Signalisierung Netzverlust und Rufgruppenverlust

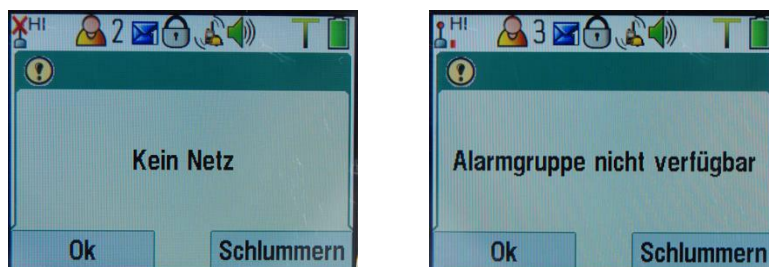
Beim Eintreten eines Netz- oder Rufgruppenverlustes wird dieser mit der nachfolgenden Displaymeldung signalisiert.

Durch das Drücken der Taste „Ok“ wird die Meldung bis zum erneuten Eintreten dieses Zustandes, zum Beispiel weil zwischenzeitlich das Netz- oder die Rufgruppenanbindung wiedererlangt werden konnte, bestätigt und nicht erneut ausgegeben. Durch Drücken der Taste „Schlummern“ werden die Meldungen für einen bestimmten Zeitraum unterdrückt, auch wenn der Netz- oder Rufgruppenverlust mehrfach auftritt.
